Mission régionale d'autorité environnementale

**Avis délibéré de la mission régionale d'autorité
environnementale sur la restauration de l'espace de
mobilité de la Beauce, par l'établissement public
territorial de bassin (EPTB) du bassin versant de
l'Ardèche, sur la commune de Saint-Alban-Auriolles (07)**

Avis n° 2021-ARA-AP-1151

Avis délibéré le 14 juin 2021

Illustration 3: Implantation des aménagements projetés (Source : Étude d'impact)

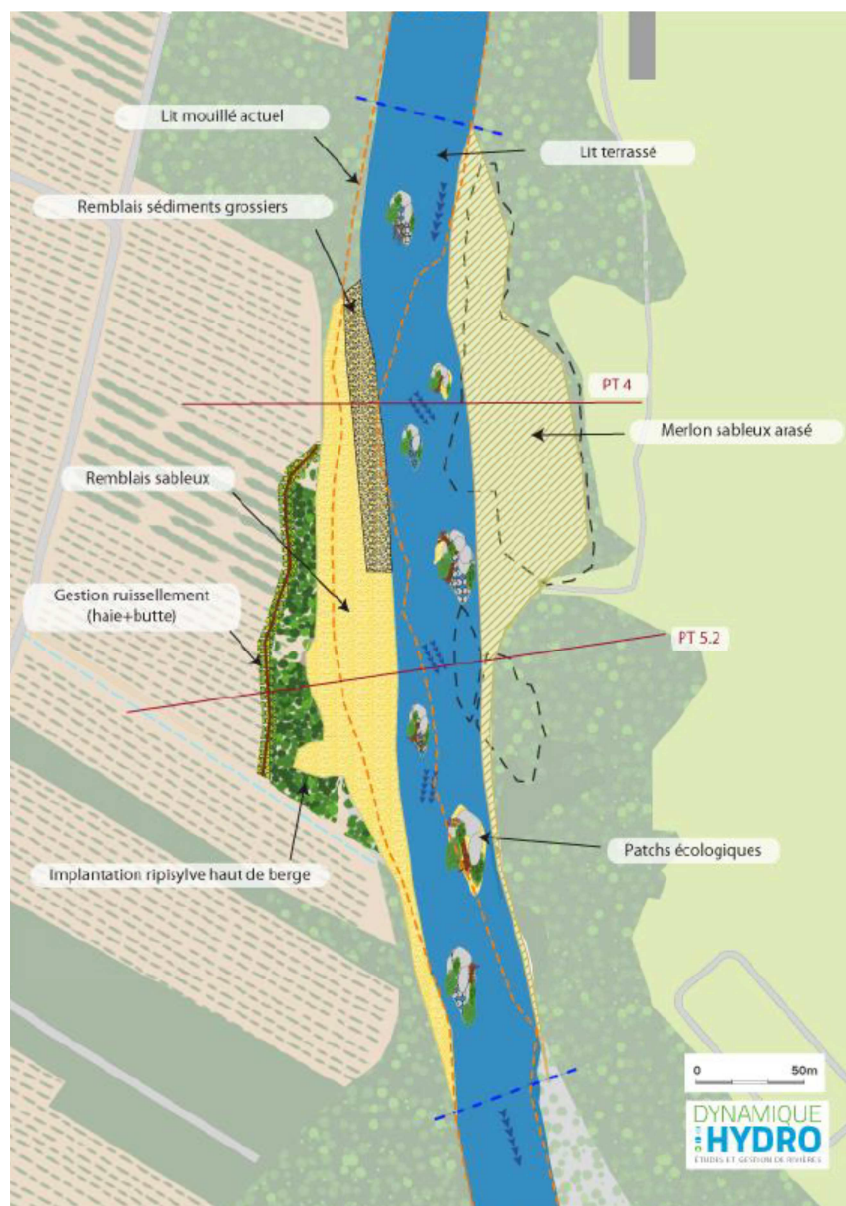
Les impacts directs et indirects du projet en phase d'exploitation sont identifiés et présentés pour les différentes thématiques environnementales. En revanche, le dossier ne précise pas les volumes de déblais remblais²⁰, et n'évalue pas l'impact des travaux sur les riverains, ni les émissions de gaz à effet de serre et de polluants générés dans l'air par les engins lors de la mise en œuvre du projet.

L'Autorité environnementale recommande de préciser les caractéristiques dimensionnelles précises du projet, dont les volumes de déblais remblais, et d'évaluer l'impact des travaux sur les riverains, les émissions de gaz à effet de serre et de polluants dans l'air par les engins générés lors de la mise en œuvre du projet.

La pérennité de ces aménagements en lit mineur d'un cours d'eau connaissant des crues violentes et souvent morphogènes, dans un contexte de changement climatique conduisant à des événements plus intenses, aurait nécessité une étude soignée des forces tractrices afin de déterminer une blocométrie adaptée.

L'autorité environnementale recommande de compléter le dossier par une étude de dimensionnement des enrochements permettant d'assurer la pérennité de ces « patchs écologiques » qui constituent une mesure de réduction des impacts du projet.

Illustration 4: Évolution des bandes actives de la Beaume de 1950 à 2007 (Source : Étude d'impact)

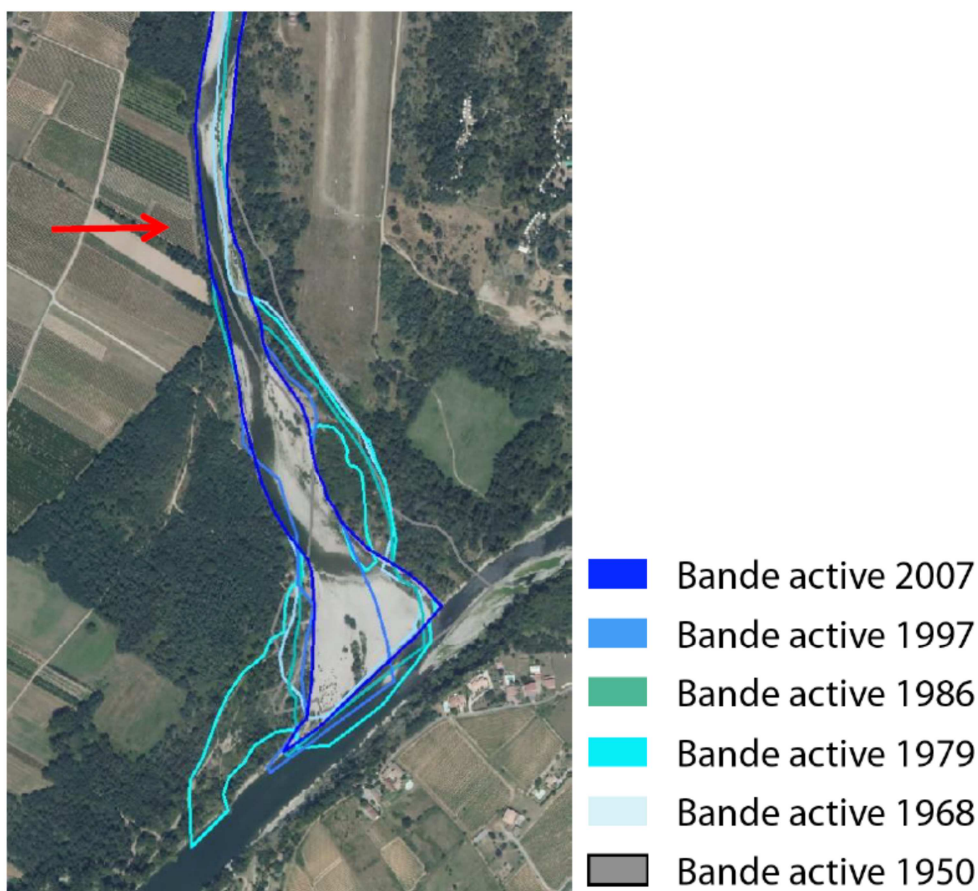
En ce qui concerne l'hydromorphologie, le dossier affirme, sans véritablement le démontrer, que le projet permettra la restauration d'un espace alluvial plus dynamique, et d'un front d'érosion en rive gauche.

L'Autorité environnementale constate toutefois que le choix du scénario retenu, qui consiste à protéger des parcelles agricoles en rive droite, au motif d'une absence de maîtrise foncière de ces dernières, contrevient aux objectifs du contrat de rivière de restauration de la mobilité latérale de la Beaume, et nécessite notamment pour sa mise en œuvre la destruction d'un habitat aquatique d'intérêt communautaire, abritant une ichtyofaune protégée.
